Notice complémentaire demande de cas par cas pour projet photovoltaïque sur la commune d'Étreilles.

Carte de la localisation des zones humides (extrait de l'étude « zone humide » réalisée par « EAU et DEBIT »).

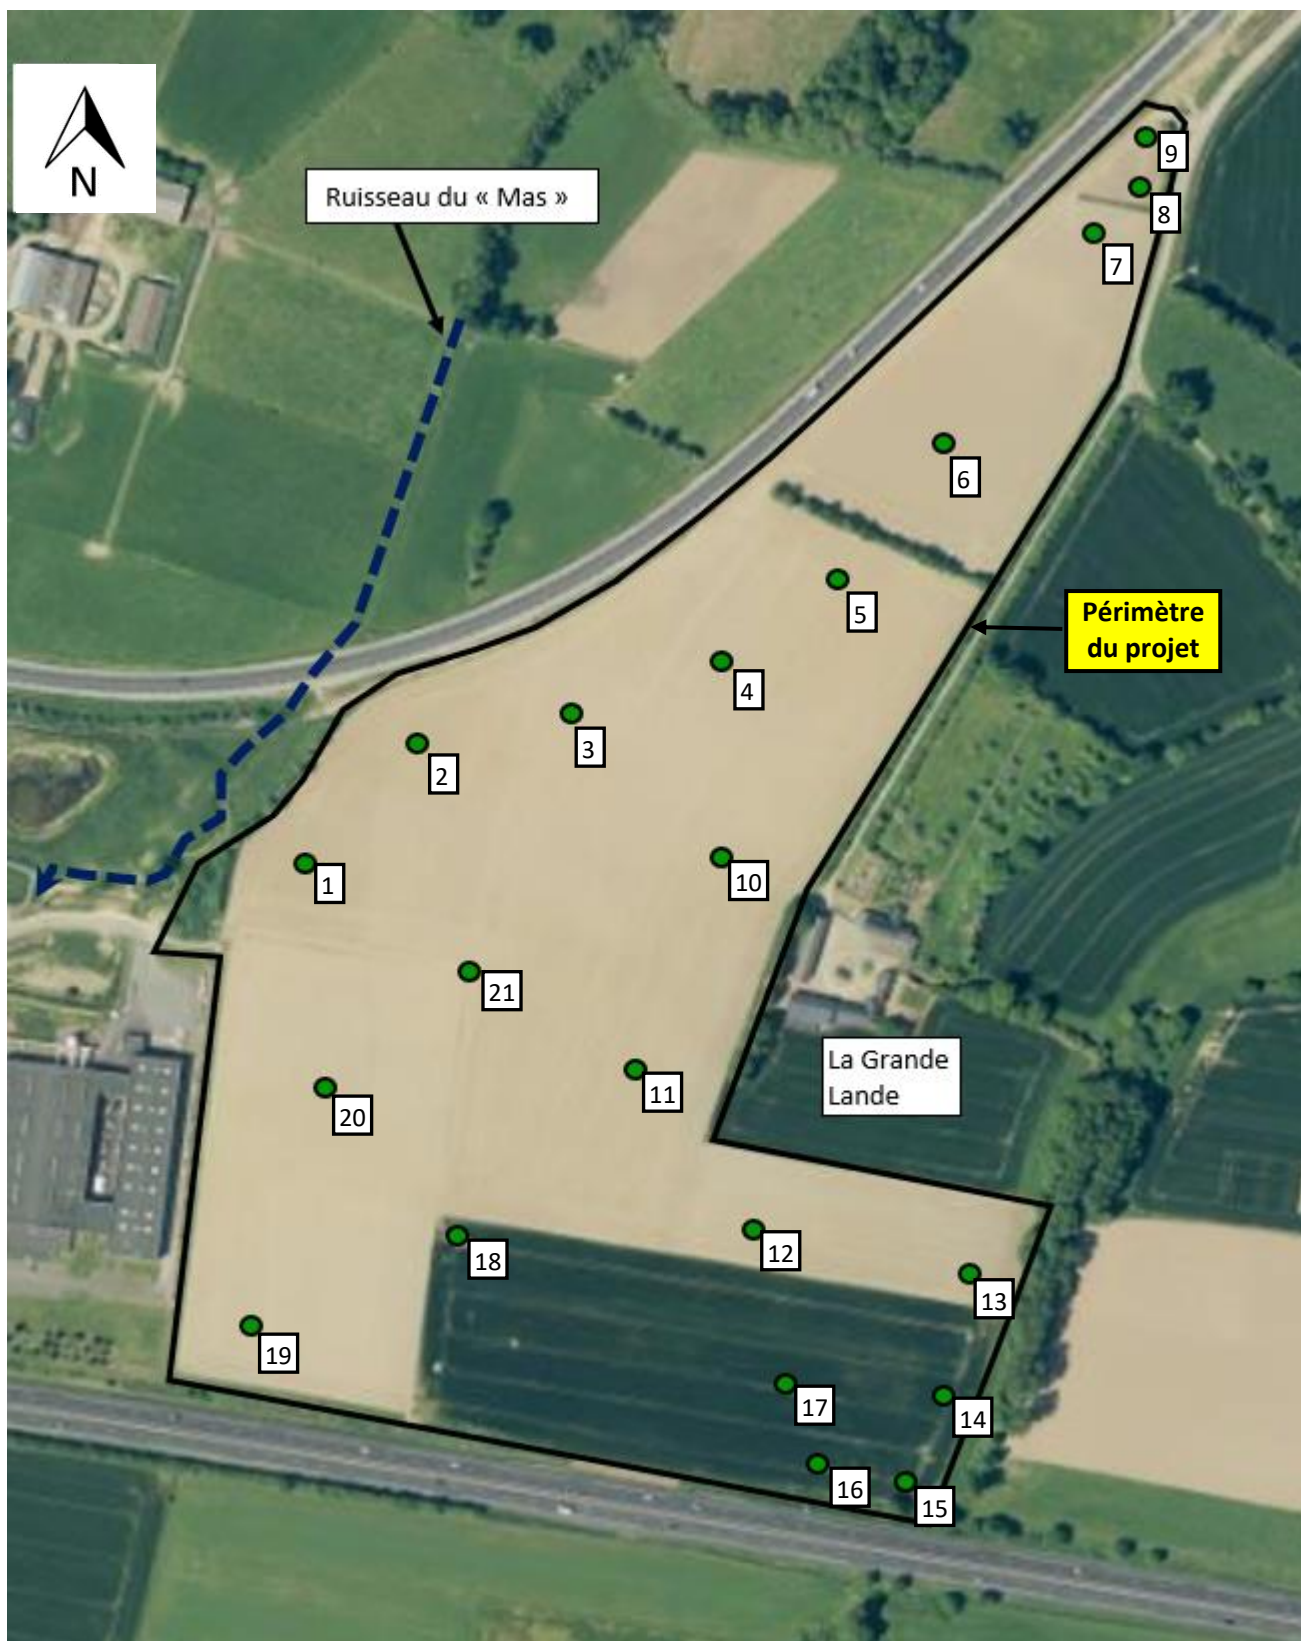
1°) - compléter les inventaires de zones humides en réalisant des inventaires complémentaires (pédologiques et botaniques, si l'état de la végétation le permet), en vue de vérifier le caractère humide du secteur modélisé par la carte de pré-localisation (transmise en pièce jointe et disponible sur le site <https://sig.reseau-zones-humides.org/>)

Les sondages n°16, 17, 18 et 19, réalisés au sein de l'emprise du projet photovoltaïque, concluent à l'absence de zone humide sur le secteur concerné.

D'après ce PLU, il n'existe pas de zone humide au sein du périmètre retenu pour le projet.

21 sondages pédologiques ont été réalisés au sein du périmètre du projet d'environ 15,8 hectares. (Sondages pédologiques réalisés conformément à l'arrêté du 1^{er} octobre 2009).

D'après le tableau « GEPPA », illustrant les caractéristiques des sols de zones humides, l'ensemble des 21 sondages de sol ne sont pas caractéristiques de sol de zones humides.

Les sondages pédologiques confirment l'absence de zone humide au sein du périmètre retenu pour le projet. En conclusion, il n'existe pas de zone humide au sein du périmètre retenu pour l'extension du PA.
